Referència: 1597

Denominació: Tarro 50 ml PP

Motiu informe:

Informe de mostres recollides en l'inici de producció el 20/07/21.

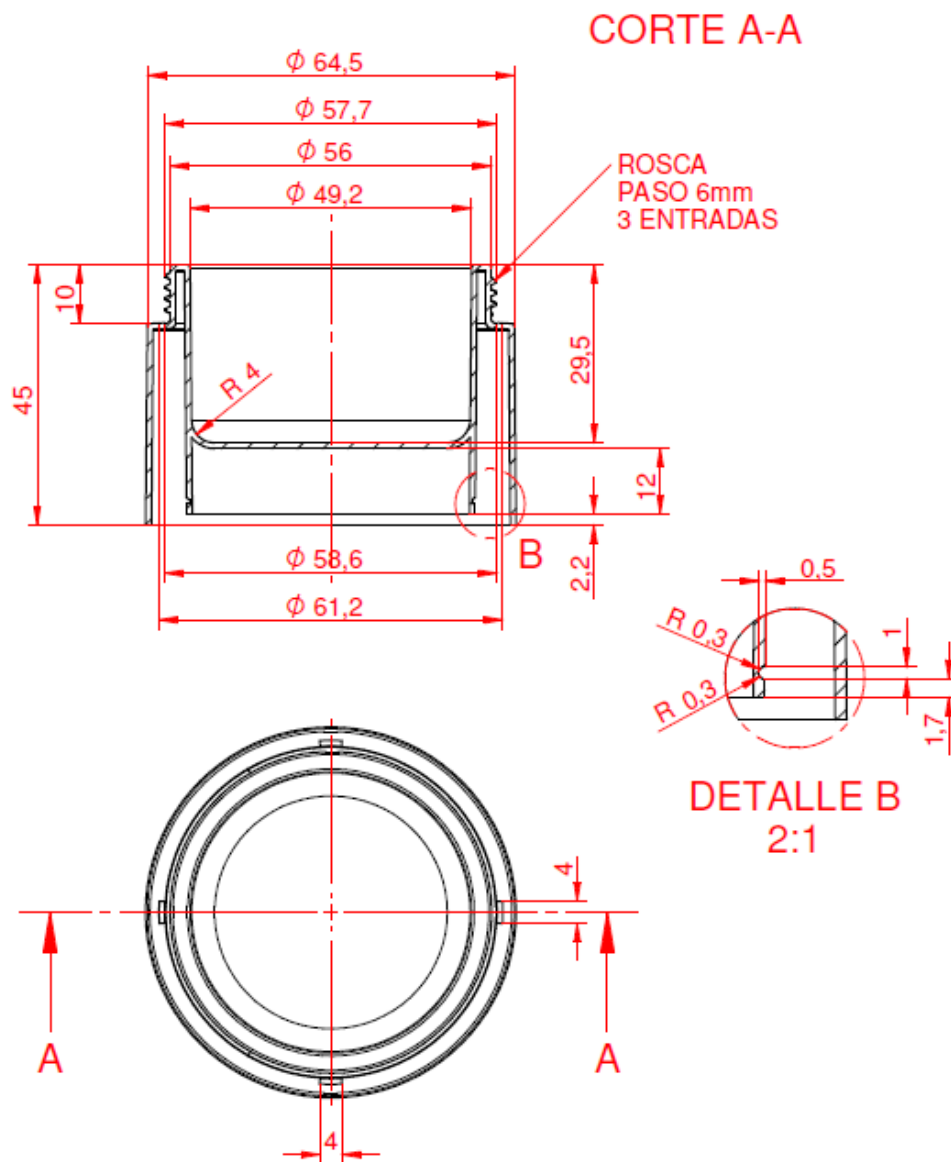
DATA SORTIDA	DATA ENTRADA	MOTIU REPARACIÓ/MODIFICACIÓ	REPARACIÓ /MODIFICACIÓ EFECTUADA
16/07/2021		LAS PIEZAS NO SALEN CORRECTAS, QUEDAN TORCIDAS, QUEDAN SUCIAS, LA PEANA AL MONTAR QUEDA TORCIDA, LOS FINALES DE ROSCA NO SON IGUALES . FALTA PLANO ACTUALIZADO	
		19/07/2021	Se ha eliminado cantos de cuchillo al final del noyo exterior que limita y da forma a la terminacion del fondo del tarro. Se han limpiado todos los componentes con alcohol eliminando residuos de pasta de diamnte que fue la suciedad que iba arrojando en la ultima prueba.
20/07/2021 de Taller a Inyeccion.	20/07/2021 Taller	Inyeccio: S'ha de netejar, les peçes surten brutes.-Es molt urgent!!!	Abrir molde y desmontar placas 3,4 y 5, (¿por que se han quitado los muelles platillo entre placas 1 y 2?) (Tanto noyos como casquillos no estan muy sucios) limpiar noyos casquillos y placas con alcohol. Comprobar refrigeracion de las tres placas.Volver a montar completo sin ningun tipo de engrase, sustituir los 4 tornillos (que estan mal haciendo la funcion de TGM) por estar las roscas mal. Ya avisado con anterioridad. Cerrar molde. aviso a inyeccion: ir revisando no se gripen noyos.

PLÀNOL ACTUAL: Si – 30/03/21 (En el plànol hi ha els forats a l'ombro que son del tarro T-89 ref.1597/0/1)
 – Amb aquestes proves s'ha modificat rosca, però el plànol segueix sent el del mes de març. S'ha iniciat producció, i no tenim plànol actual, i tampoc pauta de control.

Segons informe de taller, no veig cap modificació, han desmuntat netejat i prou, però comparant amb les mides de l'últim informe fet de les proves 19/07/21, hi ha diàmetres que han augmentat, n'hi ha que han reduït. Hi ha alçades que també han augmentat i n'hi ha que han reduït.

Encara surten una mica torts, però no tan com els de l'altre dia.

Funcionalment no afecta, però el problema es la diferència d'açades que hi ha entra la figura D, i la B.

- La peana queda més enfonsada en la figura D que a la B, i també més torta.

L'alçada del coll també varia, i el tarro B, queda una mica torta.

CONCLUSIÓ: NOK - Per diferències entre les 2 figures.

No tenim un plànol actual amb les modificacions i mides donades com a OK, per tan tampoc hi ha una pauta feta per controlar la producció correctament.
